## ACTA DE JUNTA DE ACLARACIONES

**LICITACIÓN PÚBLICA NACIONAL MIXTA  
No. LO-011L5X002-E18-2019**

**“SUSTITUCIÓN DE CANCELERÍA EN PLANTEL  
AZTAHUACAN”**

**19 DE NOVIEMBRE DE 2019**

CANCELERIA EN AULAS DE EDIFICIOS A B Y C

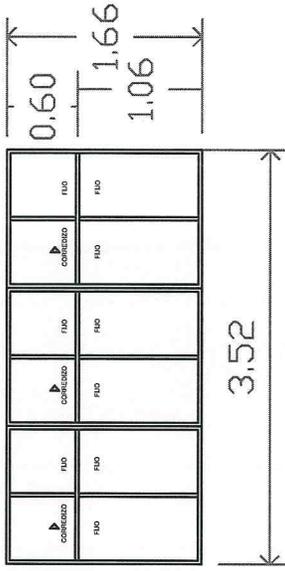
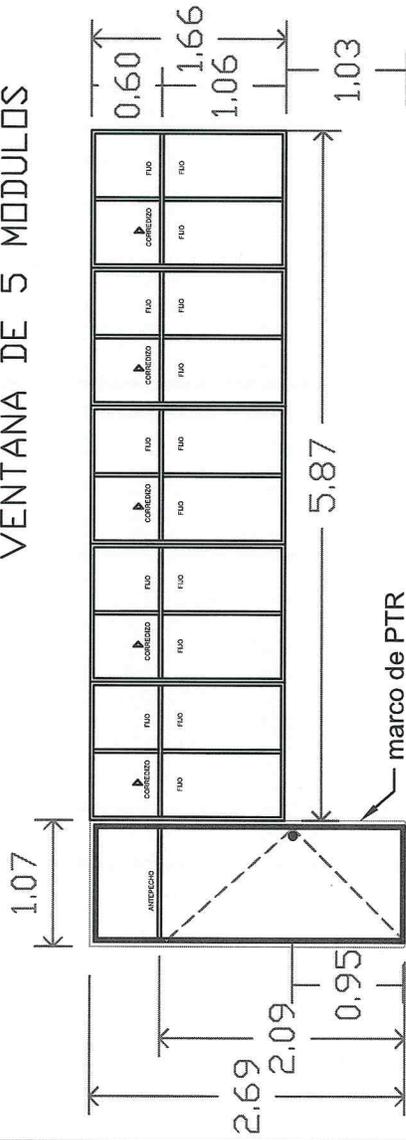
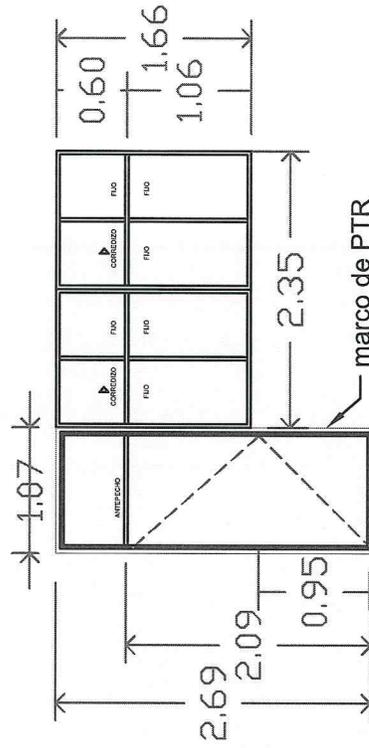
**PREGUNTA 1.-** ¿Proporcionarán planos?

**RESPUESTA:** Se adjunta a la presente acta de junta de aclaraciones dos croquis de cancelería y puertas en edificios del plantel Aztahuacan denominados “Aztahuacan cancelas 1” y “Aztahuacan cancelas 2”
